改善箇所説明図

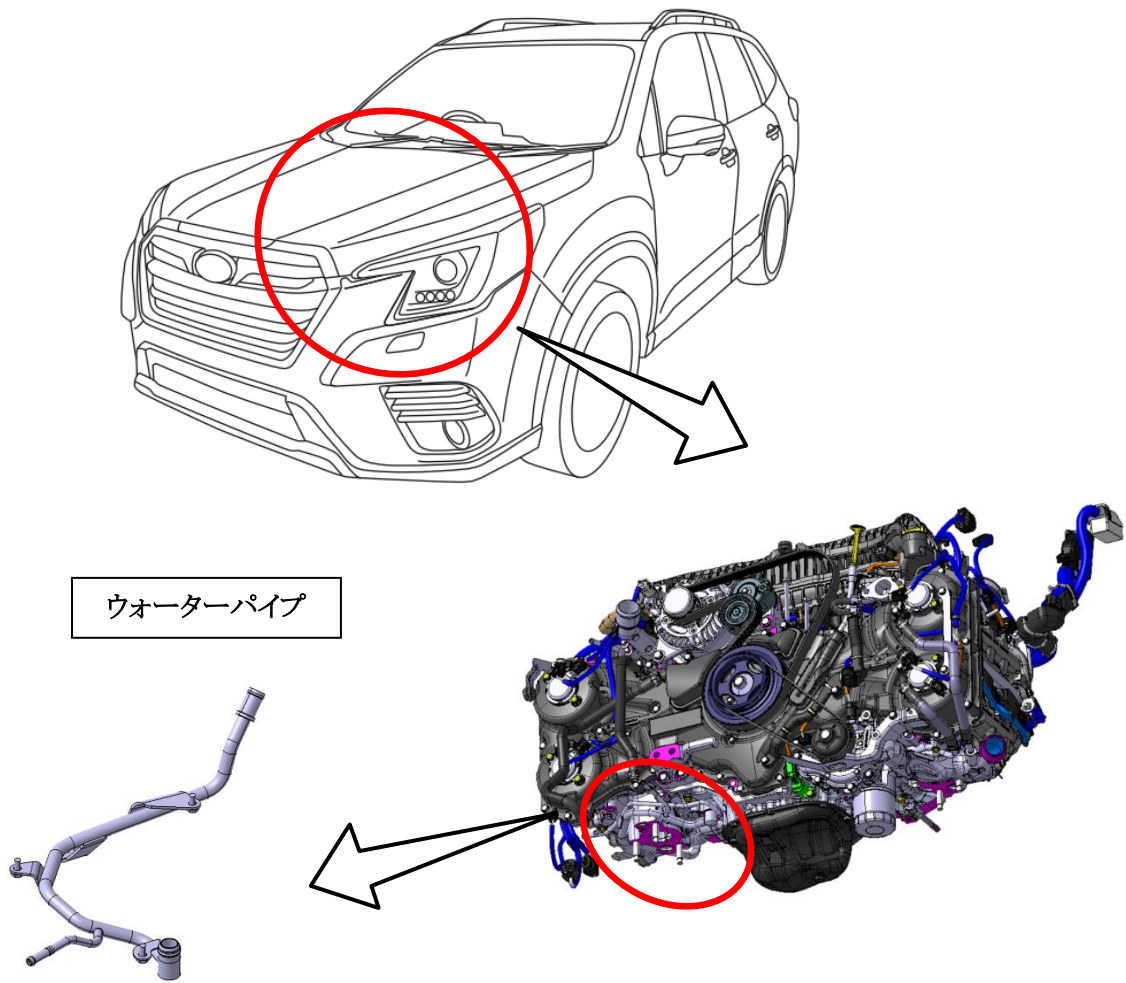
基準不適合発生箇所

原動機の組立工程において、ウォーターパイプをエンジンに締結するボルトの締め付けが不足しているものがある。そのままの状態で使用が続けると当該ボルトが脱落しクーラントが漏れ、最悪の場合、排気管へかかり火災にいたるおそれがある。

全車両、ウォーターパイプ締結ボルトを正規トルクで締め付ける。

識別: 打刻車台番号のハイフンの『下』に黄色ペイントを塗布する。
